Réf : SEVS-SDPP2-24-07-90

**AVIS DE L'AUTORITÉ ENVIRONNEMENTALE
relatif au projet de construction du centre pénitentiaire nord francilien et
sur la mise en compatibilité du PLU de Bernes-sur-Oise (95)**

Figure 3 – Cartographie du 3^{ème} scénario (Etude d'impact p.67)

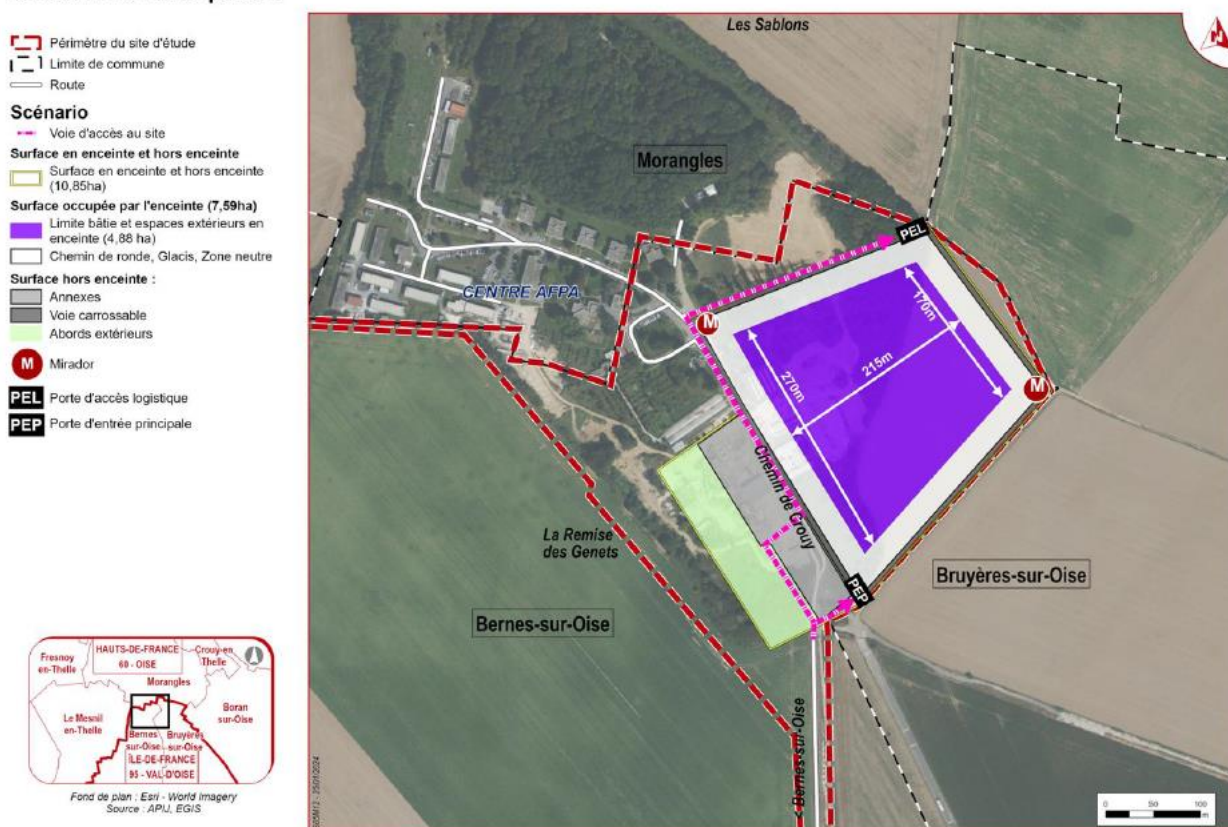
Bien que le plan-masse définitif du projet ne soit pas encore défini à ce stade, le dossier justifie un choix d'implantation parmi trois scénarios. Malgré le besoin exprimé d'environ 600 places, un des scénarios présentés ne concerne que 400 places. Les scénarios 1 et 2 sont identiques quant à la disposition de la zone occupée par l'enceinte, pour une emprise totale du projet de 11,2 ha (scénario 1 : 750 places) ou de 11,3 ha (scénario 2 : 400 places) ; et diffèrent pour la surface du bâti et des espaces extérieurs en enceinte, le scénario 1 sur une surface en enceinte de 5,7 ha et le scénario 2 sur une surface en enceinte de 4,1 ha. Le scénario 3, de 600 places, propose une emprise de l'établissement située plus au nord de la parcelle, pour une superficie totale de 10,58 ha. C'est le scénario 3, qui est retenu (voir figure 3). D'après le dossier, ce choix permet un plan masse plus aéré et sa forme de quadrilatère permet une surveillance de l'ensemble des façades par deux miradors⁵ tandis que toute autre forme

nécessiterait plus de miradors. Cependant, il s'agit du seul scénario impliquant la destruction de la zone humide située au nord de la parcelle ZA30. Aucun scénario pour un centre de 600 places hors de la zone humide avec des miradors supplémentaires n'est proposé dans le dossier.

L'autorité environnementale recommande de mieux préciser les scénarios et de justifier le choix des scénarios étudiés. En particulier, l'autorité environnementale recommande de mieux indiquer les raisons du choix d'aménagement malgré la destruction de la zone humide sans étudier la possibilité d'ajouter un mirador pour la préserver.
